改善箇所説明図

基準不適合箇所
方向指示器操作装置の自動復帰機構

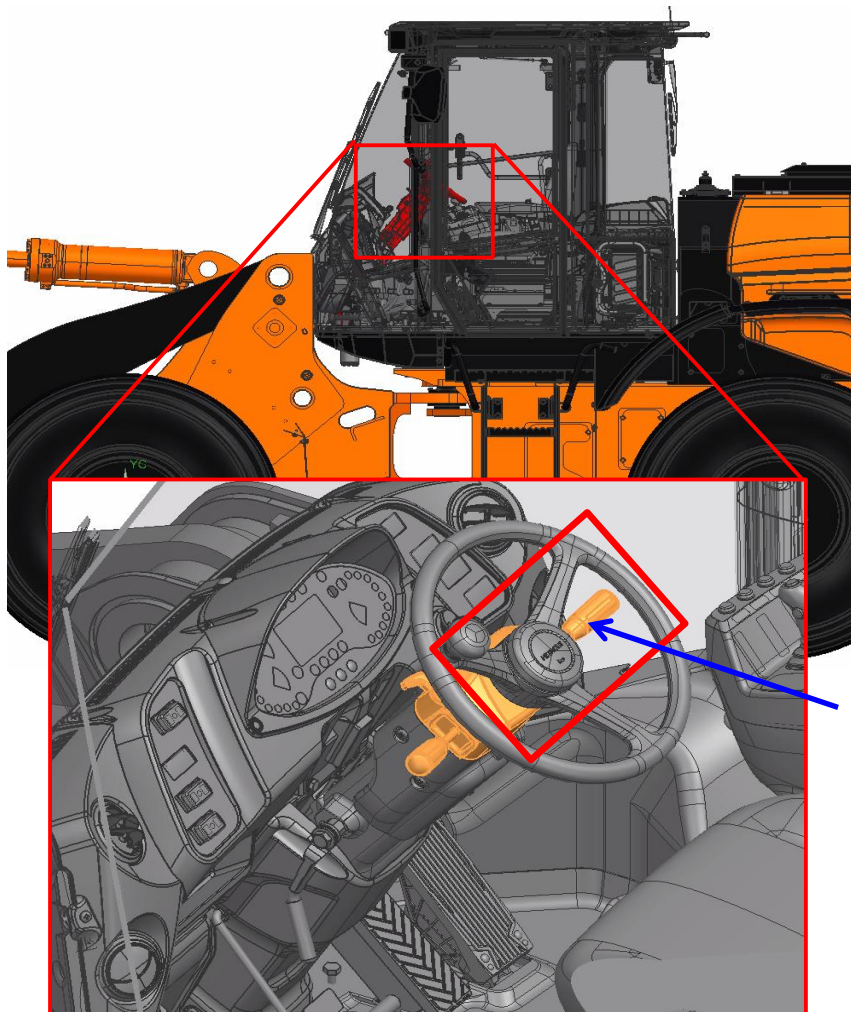
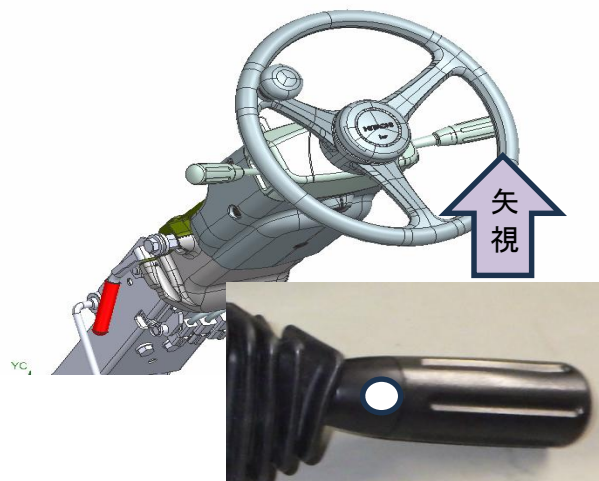
シヨベル・ローダの操縦装置において、方向指示器の自動復帰機構の構造が不適切なため、特定のハンドル位置で自動復帰機構を操作すると、機構内部のピンとレバーが干渉することがある。そのため、方向指示器、又はハンドルの動作を妨げ、正常な運転操作ができなくなるおそれがある。

改善措置の内容: 方向指示器の自動復帰機構を取り外す。

方向指示器操作装置に白色ペンチェックする。

方向指示器レバーの下側に白色ペイントを塗布
